ÚZEMNÍ PLÁN MĚSTA BRNA

Textová část Odůvodnění

Kapitola 18 Rozhodnutí o námitkách (včetně odůvodnění)

Svazek Nb16 *(s osobními údaji)*

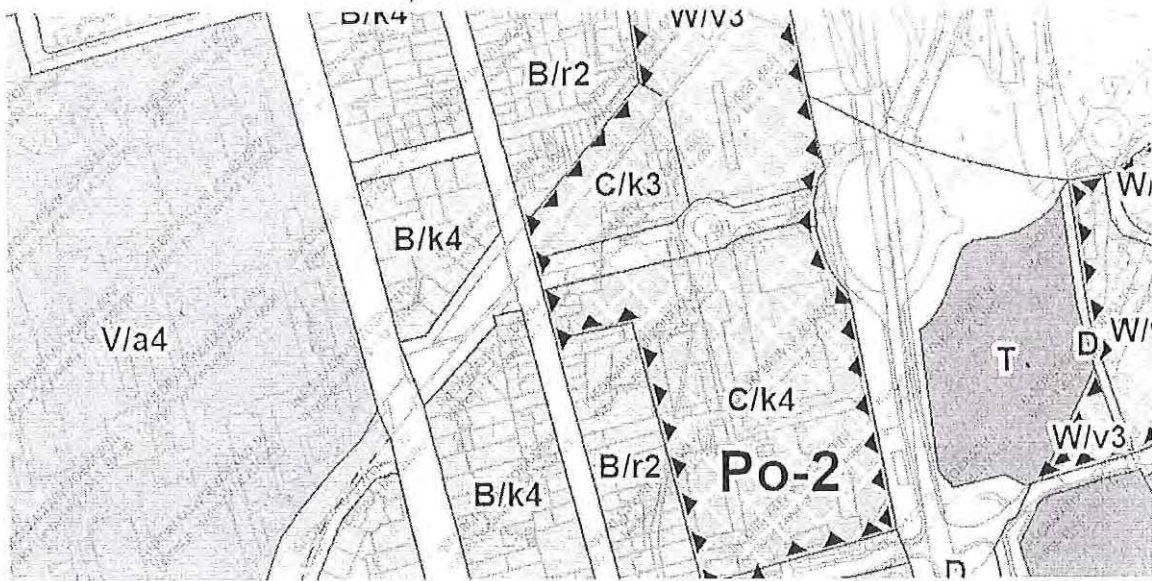
Z interaktivní grafické části připravovaného územního plánu města Brna vyplývá, že okolní zástavba ležící v linii stavební čáry se nachází na plochách stabilizovaných a plochách zastavitelných. Dle textové části odůvodnění návrhu nového územního plánu města Brna se stabilizovanou plochou rozumí: „části zastavěného území města, kde územním plánem stanovené využití území vyjadřuje jeho dosavadní charakter a potvrzuje jej. Jedná se o území, ve kterých se stávající účel využití území nebude významně měnit.“ Zastavitelnou plochou se dále rozumí: „jsou plochy vymezené územním plánem města k zastavění.“ Z interaktivní grafické části je zřejmé, že okolní zástavba v linii stavební čáry na výše uvedených plochách je z hlediska prostorového uspořádání a z hlediska specifikace způsobu využití označena kódem B/k/4, tj. dle závazné textové části návrhu nového územního plánu plocha bydlení/kompaktní zástavba/úroveň 4 výškového rozpětí 9 až 22 metrů.

Na základě použití aplikace měření v interaktivní grafické části připravovaného územního plánu mám za to, že zastavitelná plocha pozemku může být až 890 m², což při možnosti výškového rozpětí 9 až 22 metrů představuje značný prostor pro potenciální výstavbu.

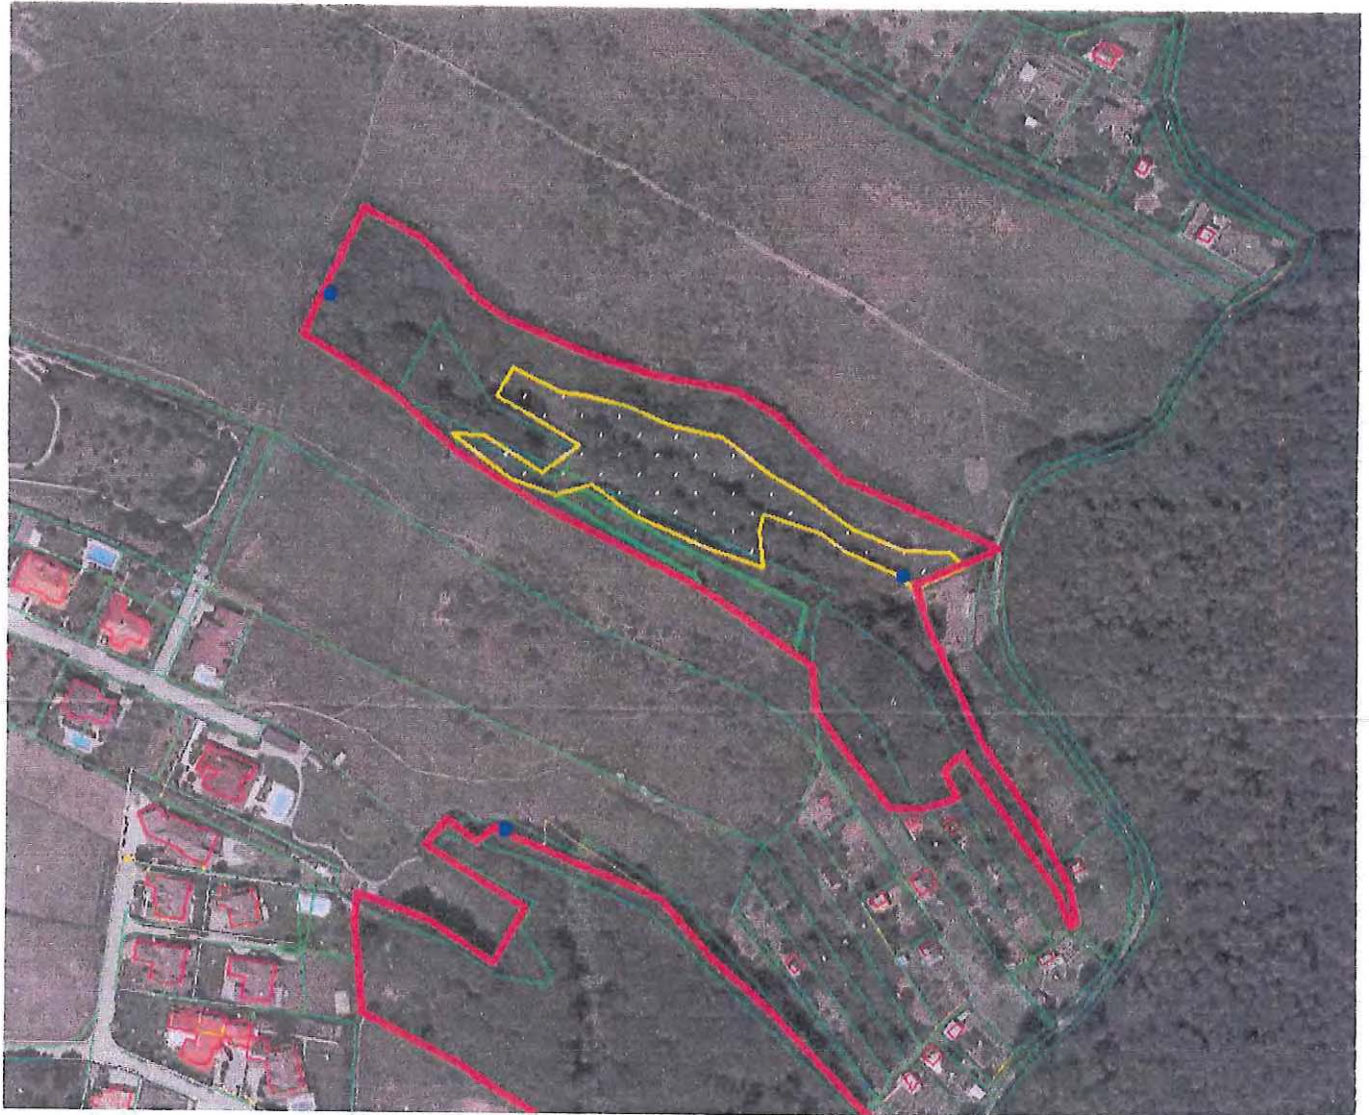
Nutno podotknout, že prakticky středem dané lokality vede VTL plynu a dále VN a zástavba nedává příliš smysl, navíc vzhledem k ochrannému pásmu by musela přímo sousedit s chráněným územím.

Vzhledem k tomu, že v textové části je uvedeno, že oblast by měla sloužit cca 125 obyvatelům (+ 26 pracovníkům), rozhodně se nejedná o rozvolněnou zástavbu, která by neměla vliv na unikátní biotop, který zde v průběhu let vznikl. Plánovaná zástavba by toto prostředí nenávratně poškodila, možná i zničila.

Námitka číslo 2 (zákres)

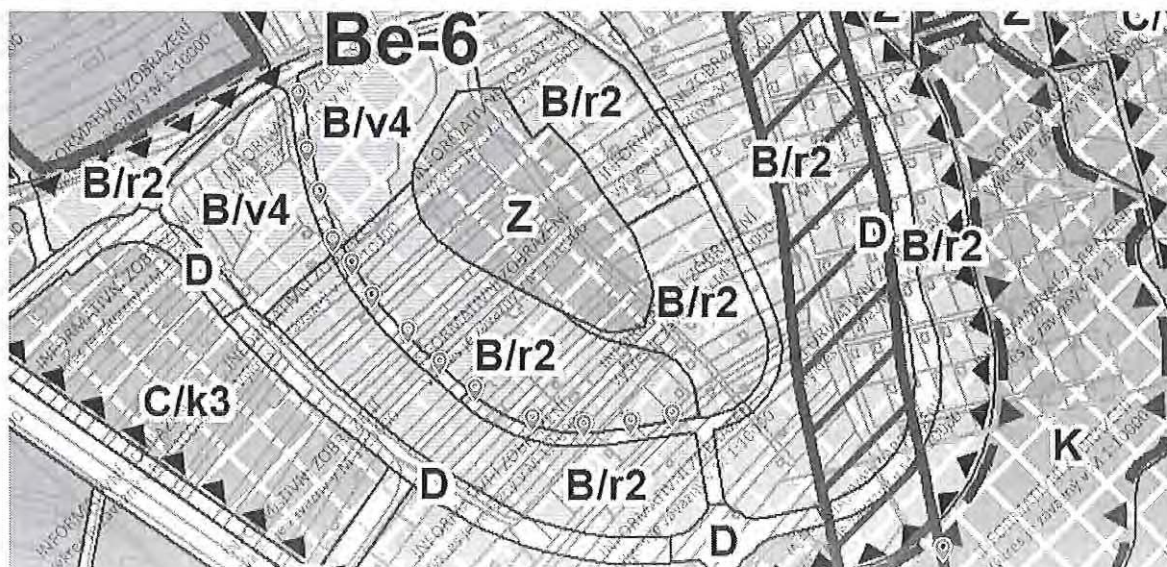
- Umístění navrhované komunikace nezohledňuje již probíhající zástavbu na daném území
- Studie nezohledňuje a ani nezobrazuje již vydaná územní rozhodnutí o umístění staveb v daném území
- Navrhovaná komunikace jde napříč existujícími stavbami
- Navrhovaná komunikace jde napříč soukromými parcelami bez souhlasu vlastníků
- Navrhovaná komunikace nezohledňuje majetkové poměry v dané oblasti a to soukromé vlastnictví parcel
- Majitelé dotknutých parcel nebyli právně informováni o navrhovaných změnách a požádaný o vyjádření a souhlas.

Žádám o písemné vyjádření a zrušení zmíněného předpokládaného návrhu komunikace, část Červený Kopec, Brno-Bohunice.

Námítka číslo 3 (zákres)

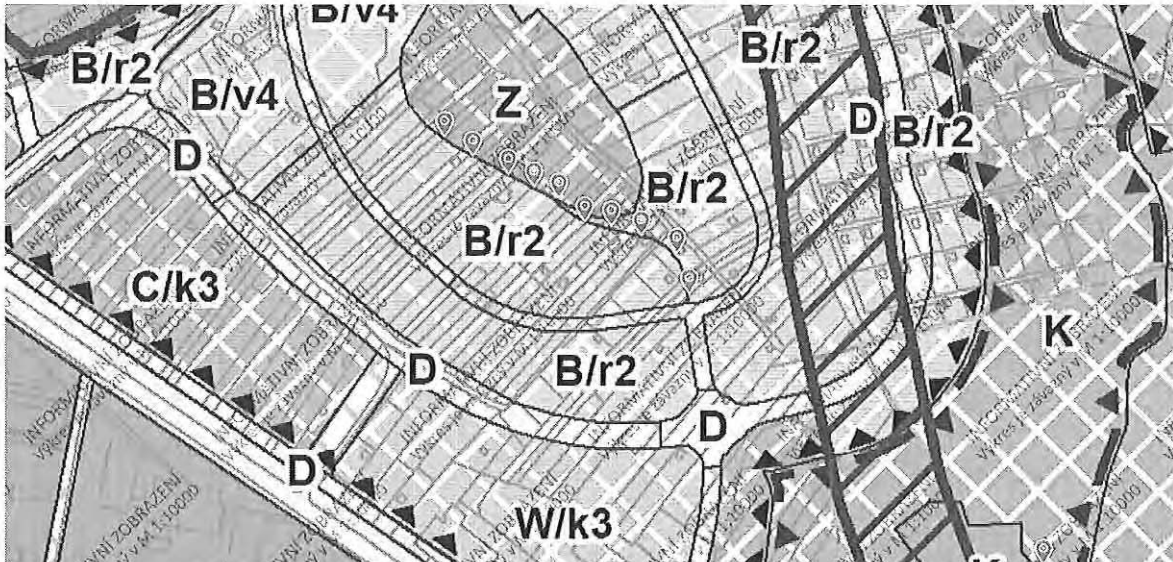
Na základě konceptu nového územního plánu : dávám námitku a nesouhlas s vedením předpokládaného návrhu komunikace – v horní části a to napříč soukromými parcelami počínaje 1452/1, skrz 1477,1479,1481,1482/1, dále skrz 1487,1488,1489/1. v bodu B.5 Dopravní infrastruktura - situace:

- Umístění navrhované komunikace nezohledňuje již probíhající zástavbu na daném území

- Studie nezohledňuje a ani nezobrazuje již vydaná územní rozhodnutí o umístění staveb v daném území
- Navrhovaná komunikace jde napříč existujícími stavbami
- Navrhovaná komunikace jde napříč soukromými parcelami
- Navrhovaná komunikace nezohledňuje majetkové poměry v dané oblasti a to soukromé vlastnictví parcel
- Majitelé dotknutých parcel nebyli právně informováni o navrhovaných změnách a požádaný o vyjádření a souhlas.

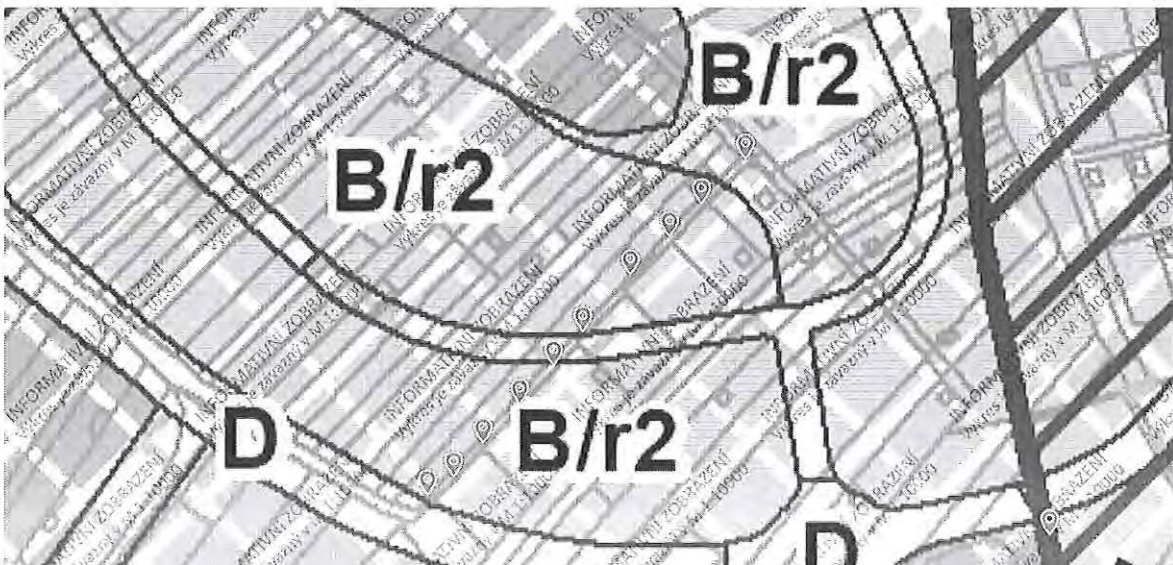
Na základě konceptu nového územního plánu : dávám námítku a nesouhlas s klasifikací komunikace na parcele 1451/3 jako hlavní pěší trasy. A žádám o reklasifikaci komunikace na parcele 1451/3 jako předpokládaný návrh dopravní obsluhy území, který bude zpřesněn v dalších stupních projektových prací a to v bodu B.5 Dopravní infrastruktura - situace:

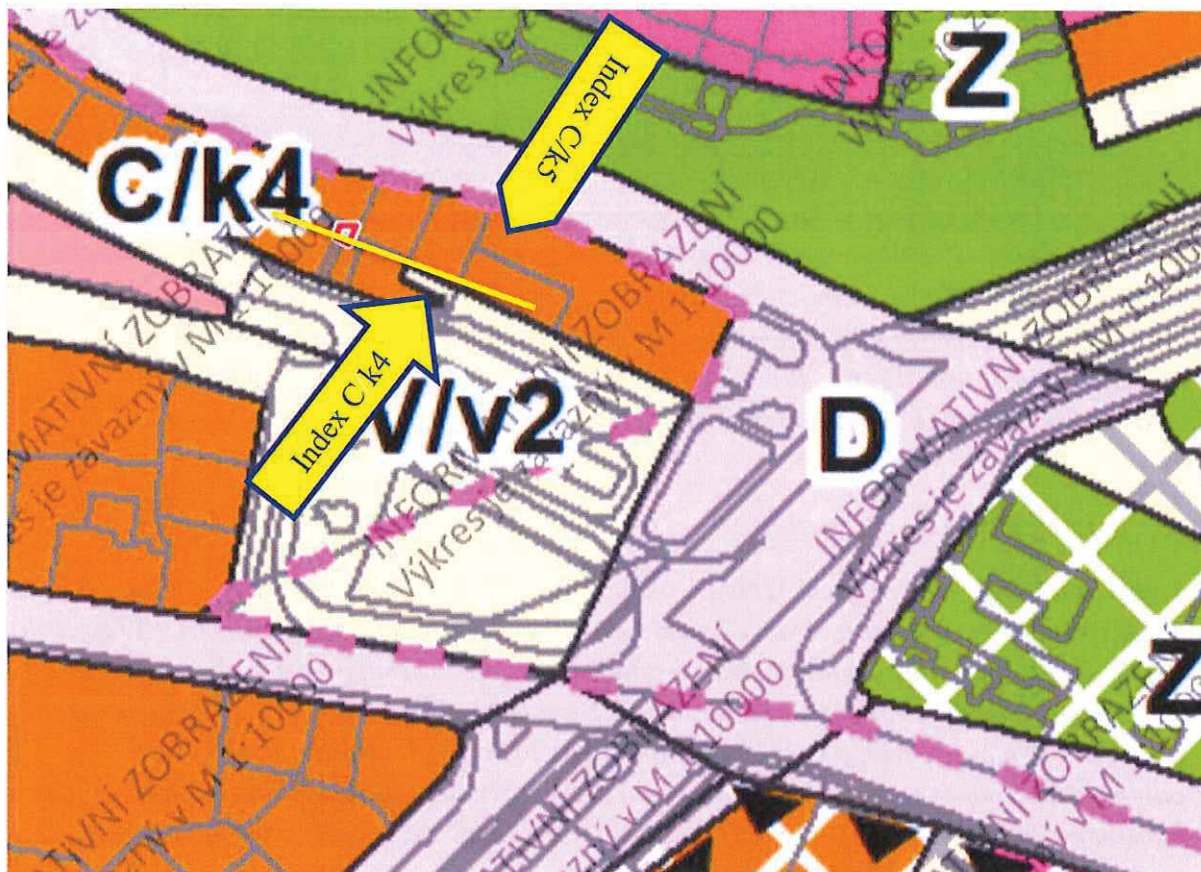
- 2) Žádám o změnu výškové úrovně směrem od ulice Husové na hodnotu „5“ – úroveň zástavby 12-28 m dle přílohy. Směrem k ulici Kopečné je index „4“ dostačující.
V současné době probíhá změna RP MPR a změna ÚPmB vyplývající, která prověřuje změnu regulativů ve vazbě na záměr přestavby území a výstavby polyfunkčního objektu, k němuž mám studii předjednanou s městskou částí Brno – střed a hlavními dotčenými orgány. V území již byly provedeny 2 úpravy směrných prvků RP MPR a ÚPmB (S 3/15 a S 14/13 – obě příkládám přílohou), které se však promítly i do potřeby úpravy závazných prvků ÚPD. Přílohou příkládám kromě vizualizace a pohledu na uvažovaný objekt z ulice Kopečné rovněž řez objektem, který dokladuje, že záměr v souladu s požadavkem RP MPR respektuje římsy a hřebeny sousedních objektů, ale přitom při ulici Husova nevyhovuje stávající výškové úrovni. Z řezu i pohledu je patrné, že výška navrhovaného objektu při ulici Husova koresponduje s výškou hřebene stávajícího bytového domu Kopečná 6. Na vyžádání jsem připraven poskytnout kompletní objemovou studii navrhovaného objektu.

Případně lze zařadit všechny disponibilní pozemky v mém vlastnictví, coby koncovou sekci zástavby, do ploch obytných smíšených s indexem C/k5.

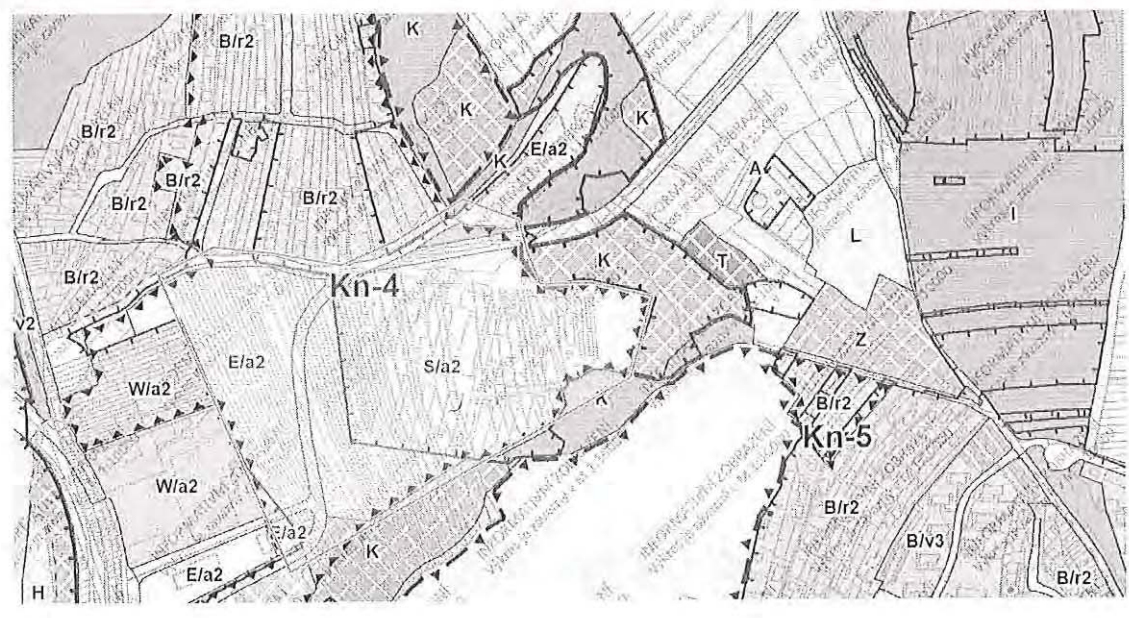
Bohužel v návrhu nového ÚP byla ponechána dopravní obslužnost lokality Kn-4 přesně tak, jak bylo navrženo v předešlém konceptu, varianta II, ze kterého nový ÚP vychází, beze změny převzato.

Tak bych se chtěl prosím zeptat, jak bylo s tou mojí změnou B11/14-II naloženo, zda-li vůbec?

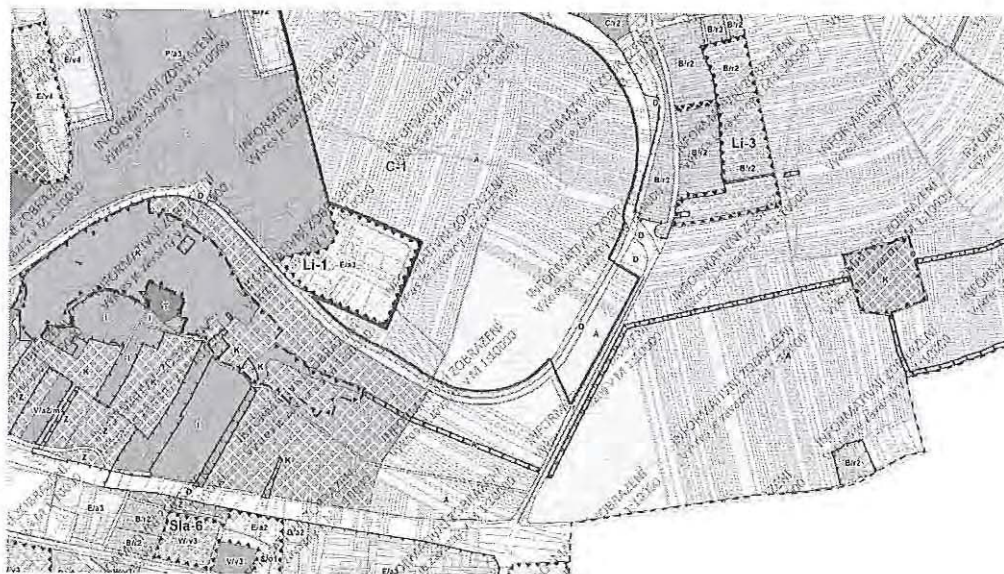
Návrh nového ÚP uvádí ulici Holzovu mezi hranicí zástavby Líšně na severu a křížení s ul. Ostravskou na jihu jako stabilizovanou dopravní plochu.

Tato komunikace je v současné době 2 pruhová s tím, že je velmi dopravně vytížená a navazuje na ni 4 pruhová ulice Drčkova, budoucí 4 pruh propojky Trnkova na Novolíšeňskou, 4 pruhová Novolíšeňská a v budoucnu výjezd z Vinohradského tunelu.

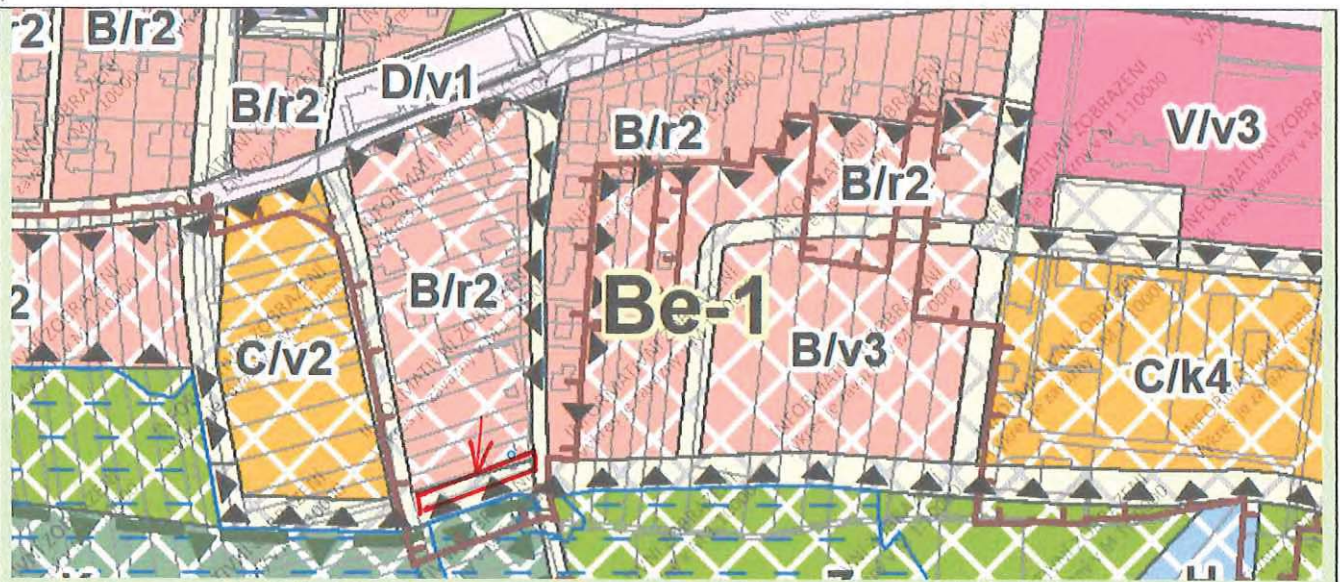
Nesouhlasíme s přeměnou dotčených ploch naší zahrady, uvedených jako změnu budoucího využití v našem případě probíhá přímo naším pozemkem. (Orientační označení Be-1; B/r2).
Povaha pozemku – zahrada, s tím, že do budoucna uvažujeme o výstavbě rodinného domu.

Jakoukoliv změnu, případně zábor ze vší rozhodností odmítáme akceptovat. Požadujeme zařazení pozemku parcely č. 943/1....., do ploch zastavitelných (stavebních parcel).
